高阳县第一中学西校区建设项目 建设工程设计方案（局部调整）

关于《高阳县第一中学西校区建设项目》 局部调整的情况说明

02 总平面图调整前后对比

调整前总平面图

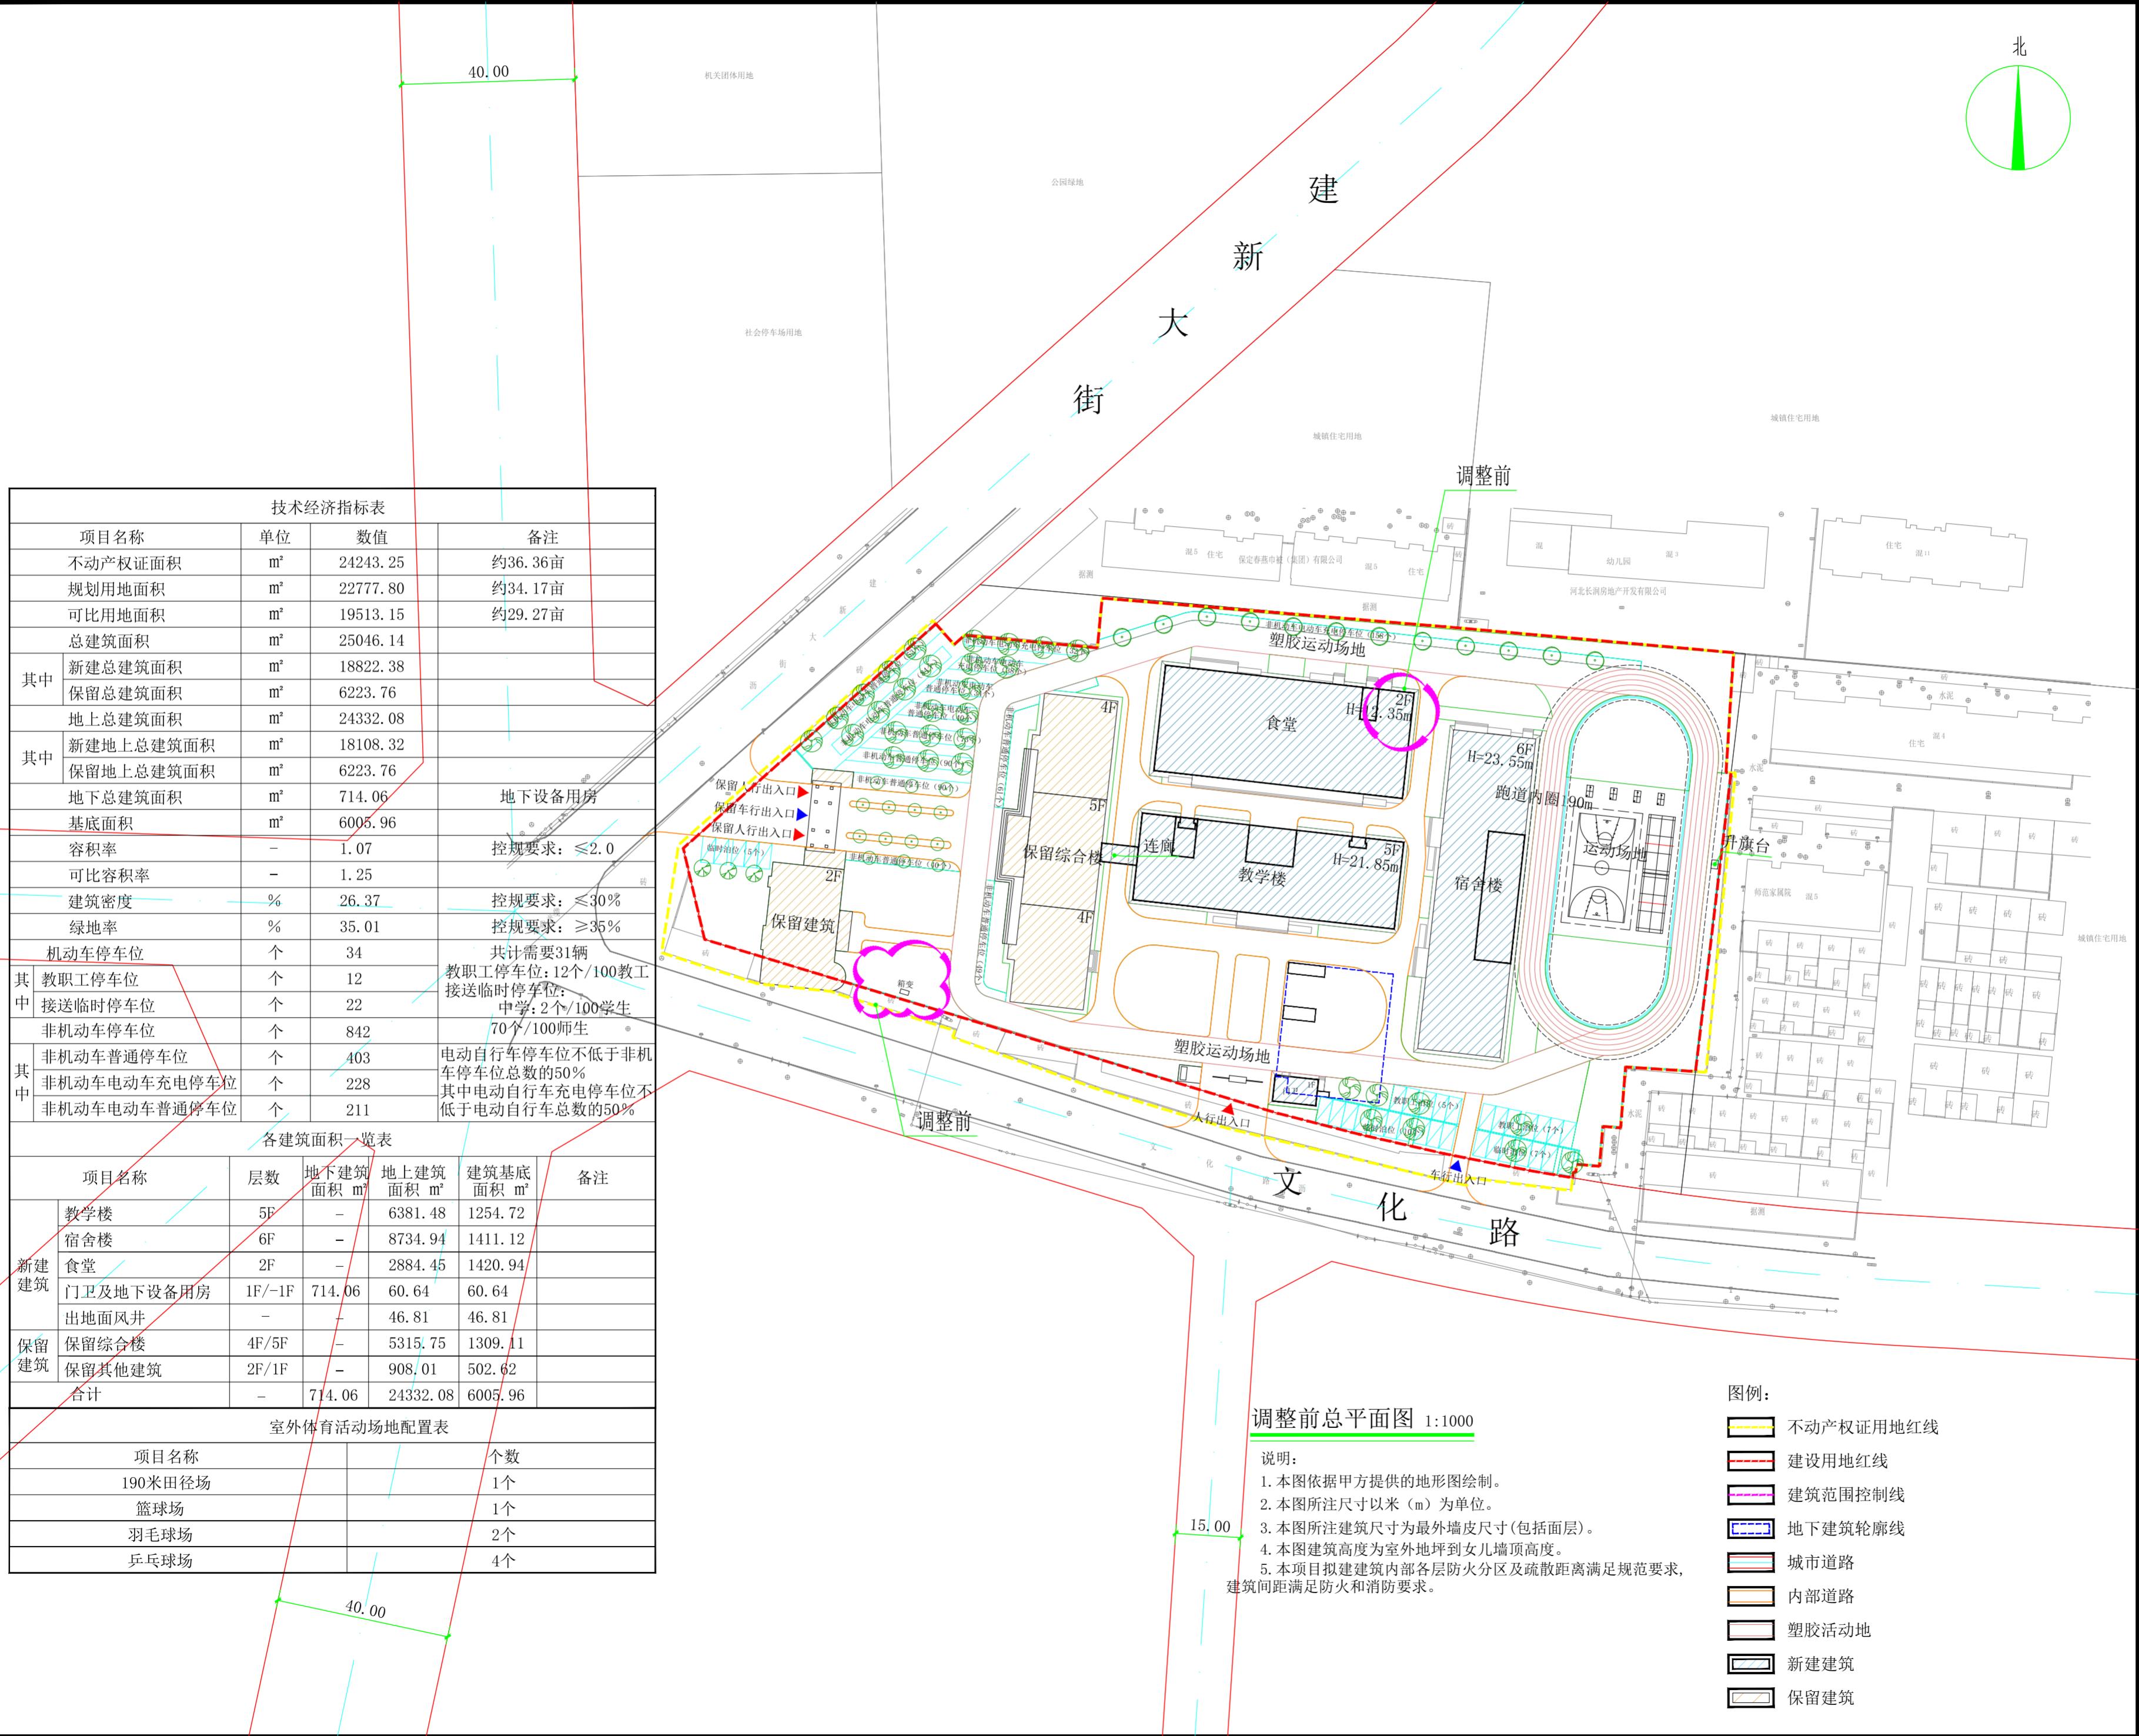
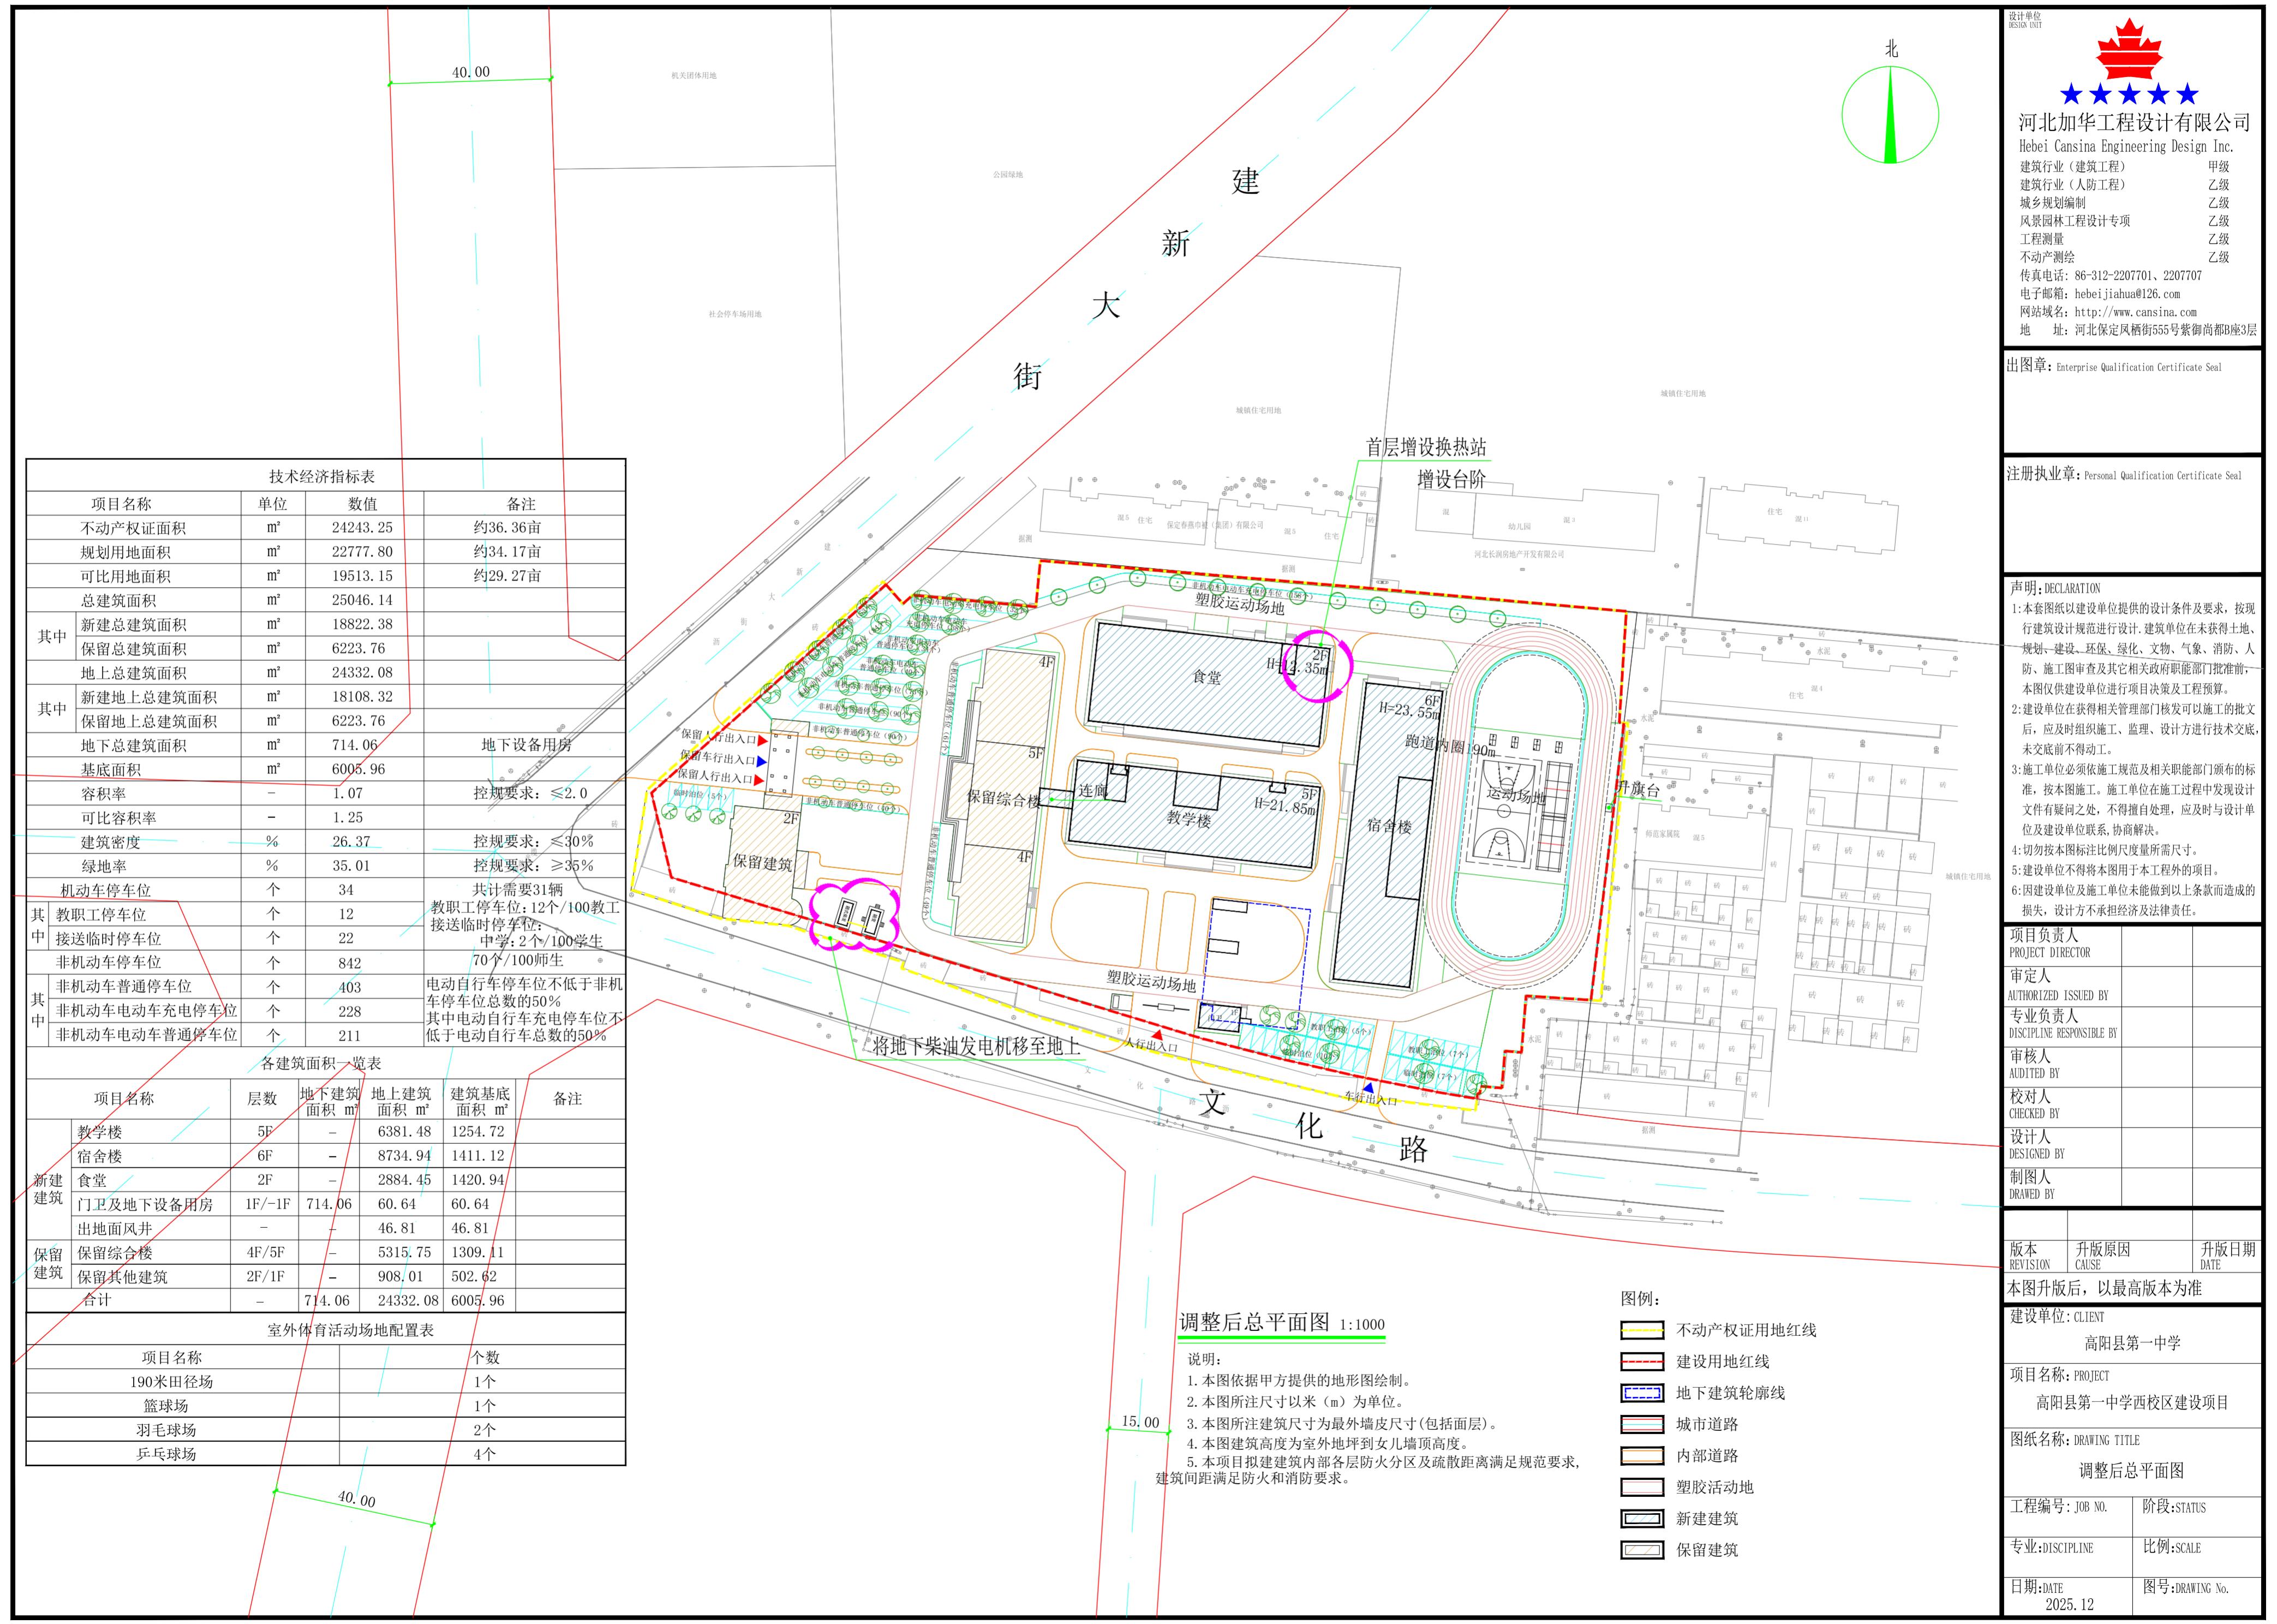
柴油发电机位置变更：原规划方案中，柴油发电机设置于地下设备用房。现拟将其调整至地上独立设置，位于校园西南侧，箱式变压器旁。
